INFORME CONSOLIDADO DE LA EVALUACIÓN
DECLARACIÓN DE IMPACTO AMBIENTAL DEL PROYECTO “Planta de tratamiento de aguas servidas de
Mehuín”

Nº: 20221410912

Valdivia, 22 de Julio del 2022

Figura N° 4

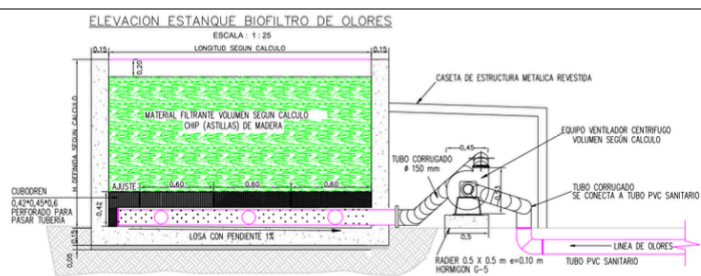
Respecto al biofiltro de olores, la única información disponible es ofrecida en el numeral 7 del Anexo 7 “Memoria técnica de ingeniería” la cual describe brevemente este sistema de abatimiento, señalando, en síntesis, que “...todos los gases que se pudieran generar en el sistema encapsulado se harán pasar por un Biofiltro de Lecho Ecurrido, que corresponde al encargado de eliminar los malos olores que se pudieran generar. El Biofiltro de Lecho Ecurrido (Figura N°4) consiste en una columna compuesta de un soporte inerte donde se desarrolla una biopelícula. A través del lecho se alimenta una corriente gaseosa que contiene al sustrato por biodegradar y una corriente líquida que se recicla a través del lecho y que tiene la función de aportar nutrientes esenciales a la biopelícula, así como de remover los productos de degradación de los microorganismos. Estos sistemas se recomiendan para compuestos solubles en agua. La recirculación del liquido facilita la eliminación de los productos de reacción, así como un mayor control sobre el proceso biológico a través del control de pH y la composición del medio líquido”.

Al respecto, no se cuenta con mayor información que la presentada en este párrafo.
